COMUNE DI AREZZO

Piano Operativo
2021

**RETTIFICA ERRORI MATERIALI, AI SENSI DELL'ART. 21
DELLA L.R. 65/2014**

**Relazione, estratti cartografici e certificazione
Responsabile del procedimento**

Estratto dalla carta B2.3.2 “Periodizzazione e stratigrafia degli insediamenti” - Stato attuale

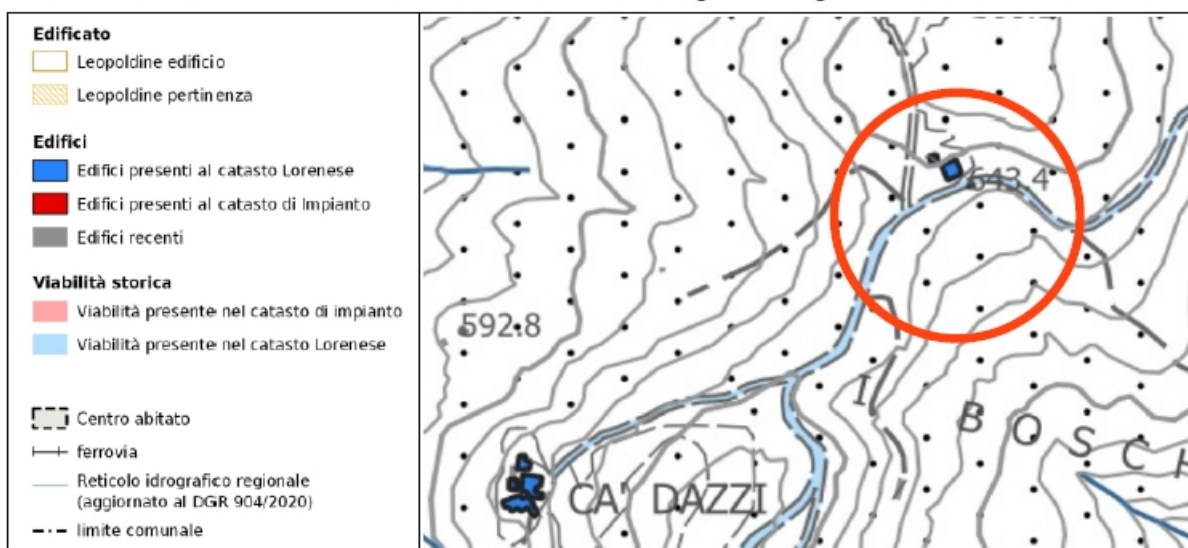
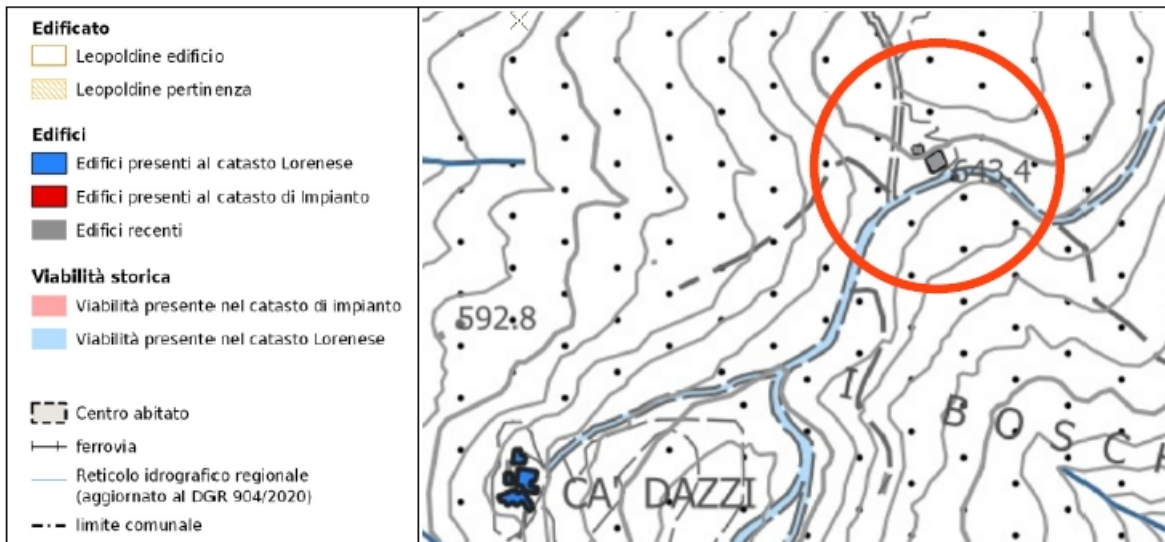
In relazione alla segnalazione effettuata da soggetto privato l'Ufficio propone l'aggiornamento del quadro conoscitivo di Piano Strutturale relativamente alla tavola B2.3.2 “*Periodizzazione/Stratigrafia degli insediamenti*” quarto quadrante relativamente alla classificazione degli immobili identificati al NCEU Sezione C partt. 146 e 172 del foglio 57 in quanto erroneamente indicati come presenti al Catasto Lorenese.

- a) gli immobili in oggetto non sono presenti catasto Leopoldino;
- b) gli immobili non sono presenti al 1954;
- c) gli immobili sono presenti al 1976.

Si propone la rettifica dell'elaborato B2.3.1 “Periodizzazione degli insediamenti” secondo quanto sotto riportato:

Estratto dalla carta B2.3.2 "Periodizzazione e stratigrafia degli insediamenti" - Stato modificato

Perimetrazione corretta come ricostruita in ragione della declaratoria del vincolo: in giallo l'area soggetta a vincolo diretto ed in celeste l'area soggetta a vincolo indiretto

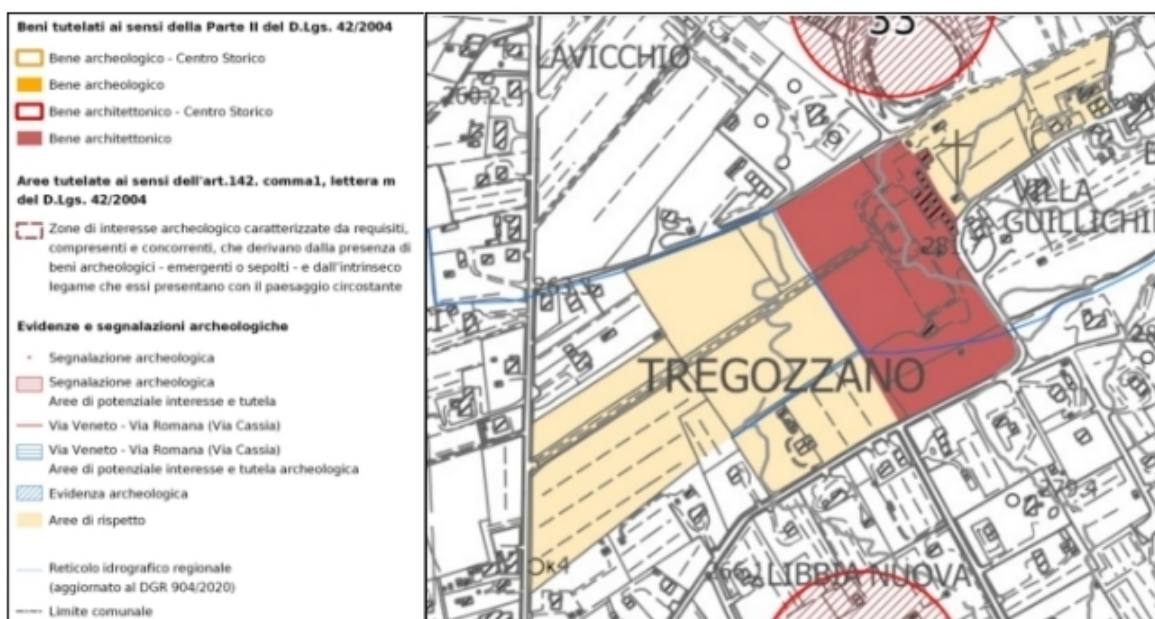
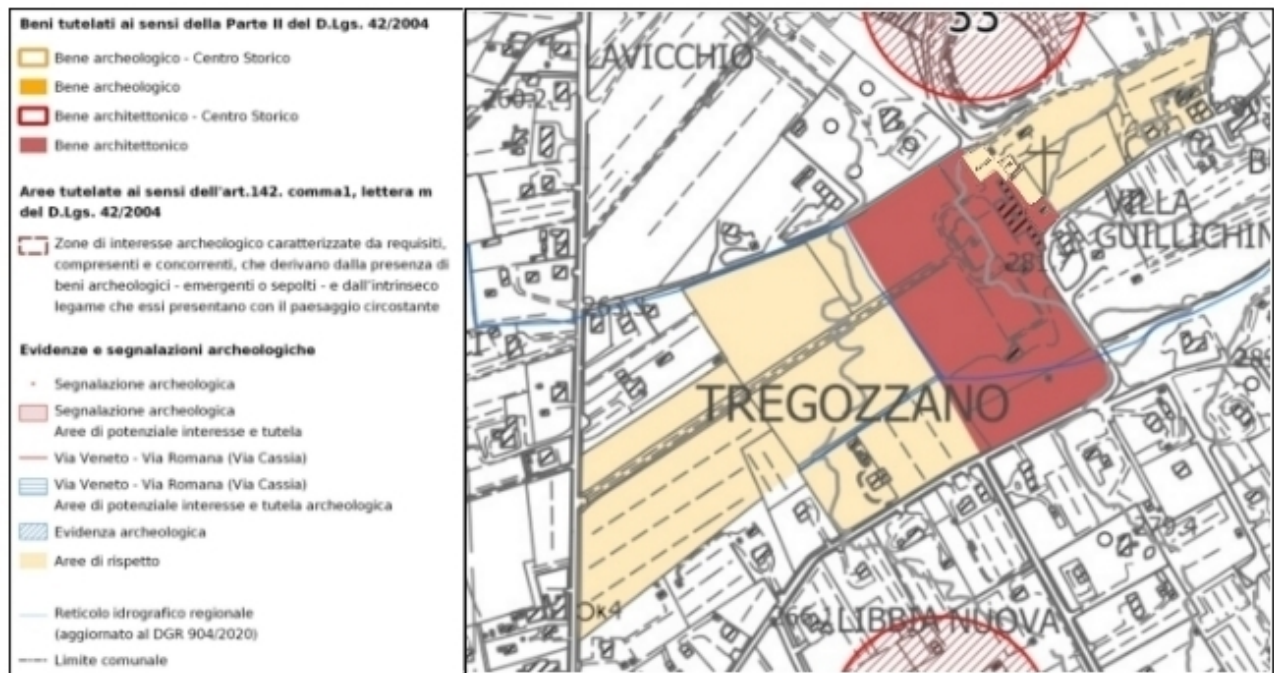
Si propone la rettifica dell'incongruenza fra la tavola C5.2 del Piano Strutturale e la declaratoria del vincolo Villa Guillichini relativamente alla perimetrazione dell'area a vincolo.

In ragione di quanto sopra si propone la rettifica della carta C5.2 "Carta dei vincoli storico culturali" di Piano Strutturale come segue:

Estratto dalla carta E3.1 "Vincoli e fasce di rispetto" stato attuale

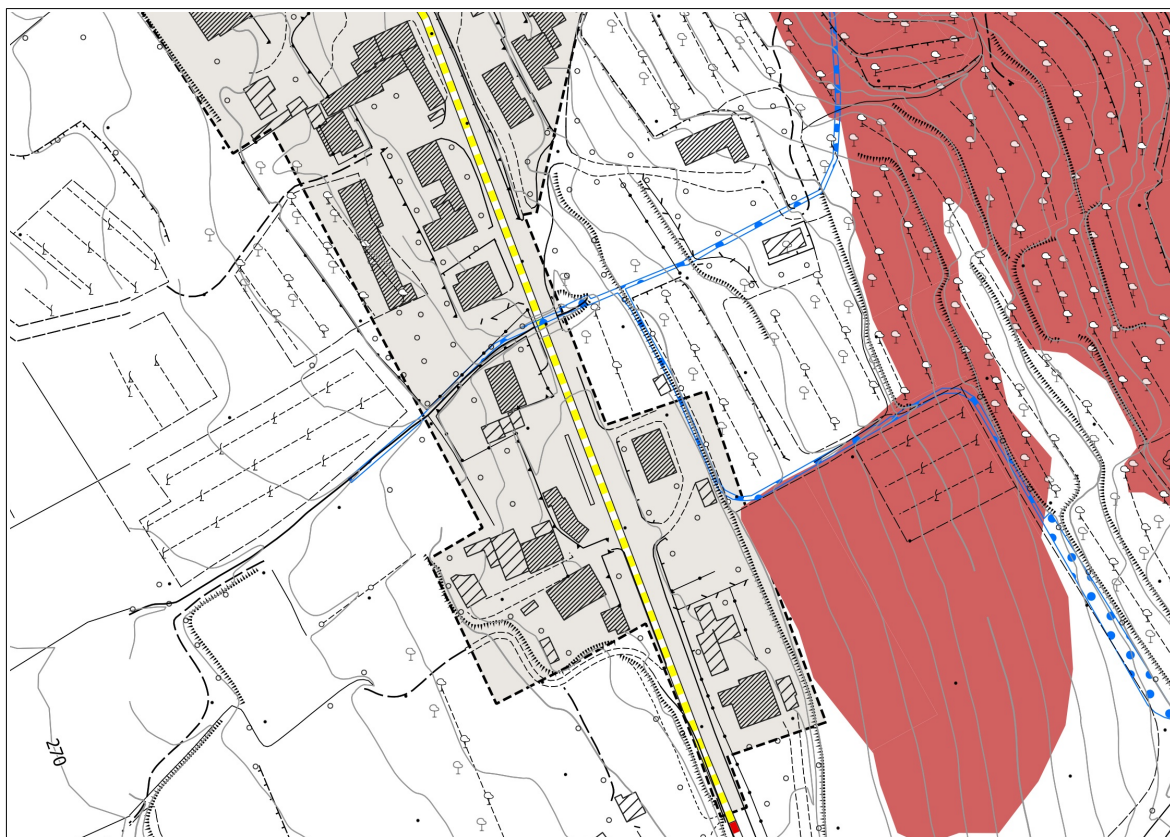
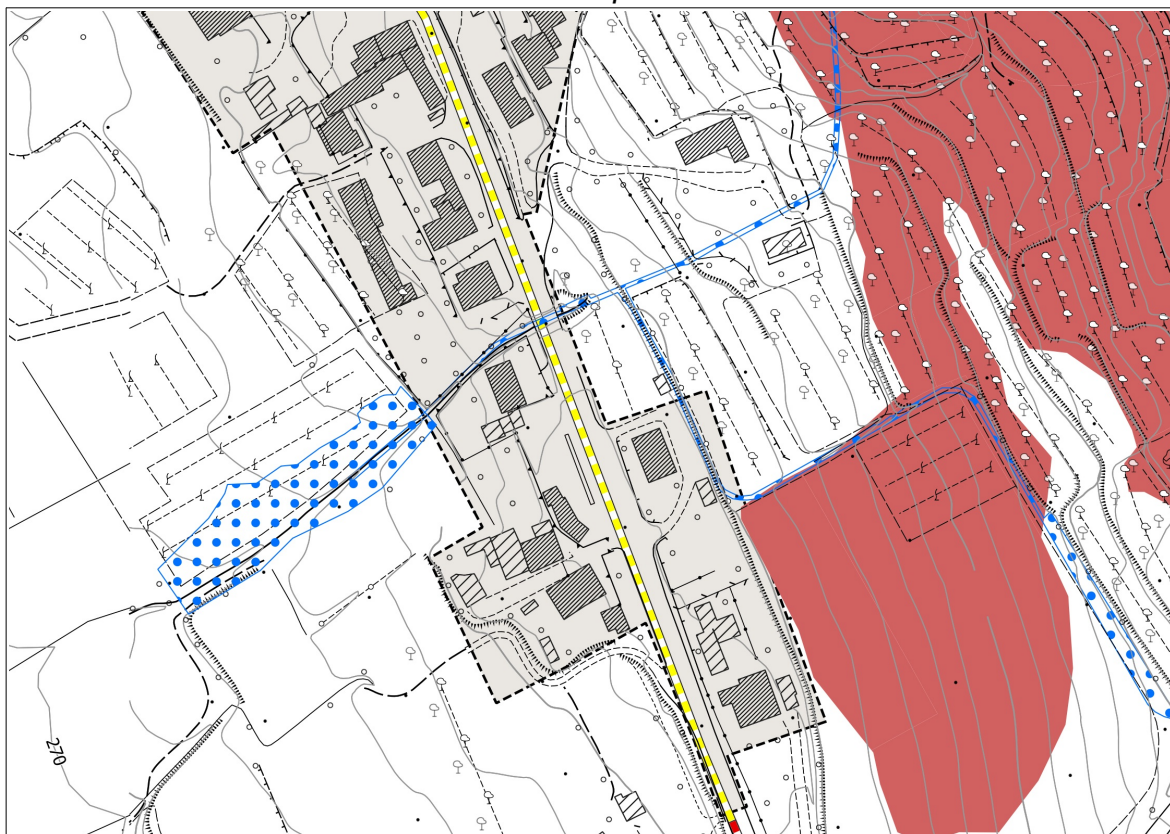
Si ritiene di correggere l'errore materiale riscontrato all'interno dell'elaborato E3.1 "*Vincoli e fasce di rispetto*" di Piano Operativo in relazione alla mancata rappresentazione, tra le "*Opere idrauliche necessarie per la gestione del rischio alluvioni*", dell'areale relativo alla servitù di allagamento istituita con variante urbanistica contestuale al "*Progetto di riassetto idraulico in loc. Policiano*" del Consorzio Alto Valdarno.

- per mero errore materiale, nell'elaborato "*Relazione, estratti cartografici e certificazione Responsabile del procedimento*" ALL.1 alla DCC n. 126 del 29.09.2022, redatto sulla base del progetto di opera pubblica, non sono state inserite le parti grafiche e descrittive dell'elaborato di progetto A.06.01_Relazione_PPE relative alle aree sulle quali viene costituito il vincolo di servitù di allagamento e che quindi, conseguentemente, l'elaborato aggiornato E3.1 "*Vincoli e fasce di rispetto*" di Piano Operativo non rappresenta le suddette aree tra le "*Opere idrauliche necessarie per la gestione del rischio alluvioni*".

Di seguito si riporta un estratto dell'elaborato E3.1 "*Vincoli e fasce di rispetto*" stato attuale (errato) e modificato (corretto):

Estratto dalla carta E3.1 "Vincoli e fasce di rispetto" stato modificato

Estratto dalla Carta *"Ambiti di applicazione della disciplina dei tessuti edilizi e degli ambiti di trasformazione"* - stato attuale

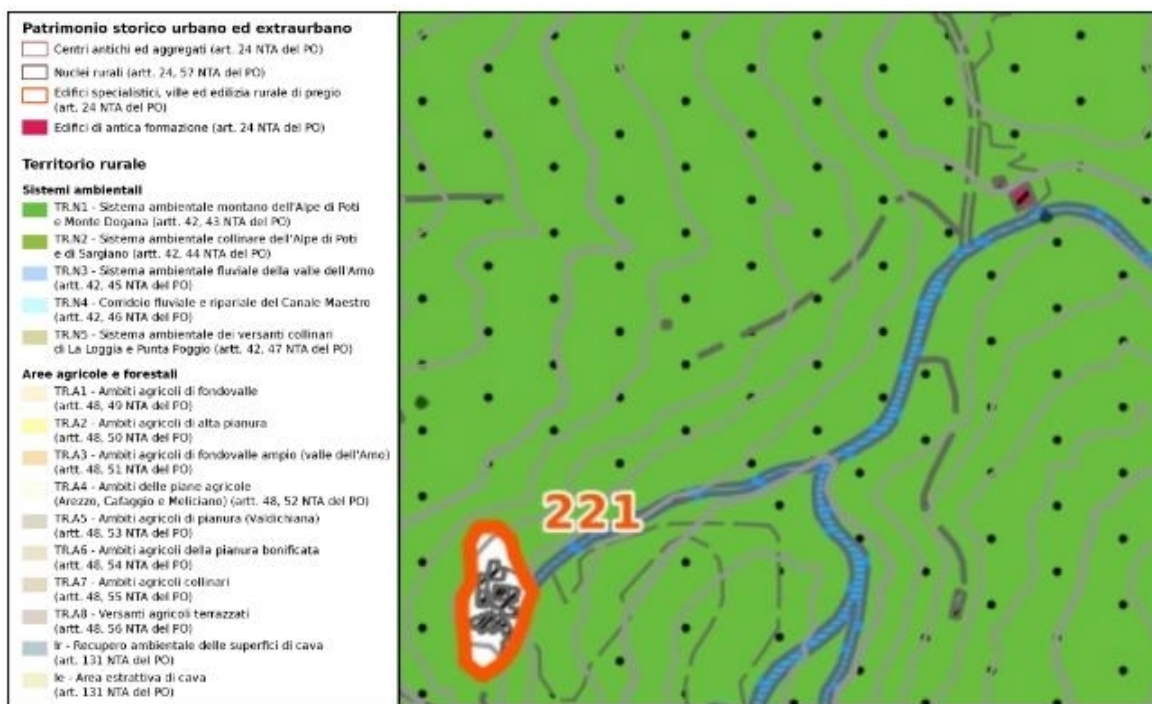
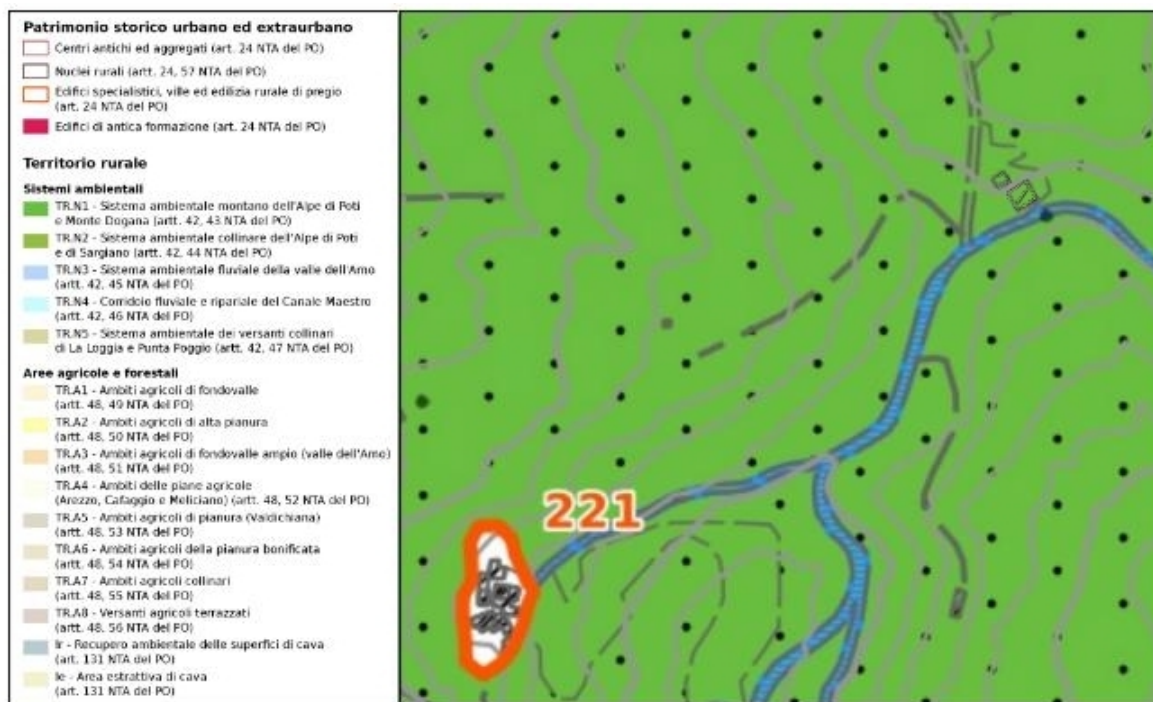
In ragione della richiesta acquisita in atti al prot. GE/2022/0171308 del 18/11/2022 (PU 101_2022) si propone la rettifica dell'errore materiale contenuto negli elaborati di Piano Operativo approvato con DCC 134 del 30/09/2021 che individua gli immobili identificati al NCEU Sez, C foglio 57 partt. 146 e 172 come edifici di antica formazione di cui all'art. 24 delle NTA di Piano Operativo "*Patrimonio storico urbano ed extraurbano*".

Considerato che gli immobili sono inseriti all'interno delle aree ad elevato grado di naturalità - TR.N1 - *"Sistema ambientale montano dell'Alpe di Poti e Monte Dogana"* si propone di rettificare la tavola E2.1 "Ambiti di applicazione della disciplina dei tessuti edilizi e degli ambiti di trasformazione" come segue:

Estratto dalla Carta "Ambiti di applicazione della disciplina dei tessuti edilizi e degli ambiti di trasformazione" - stato modificato
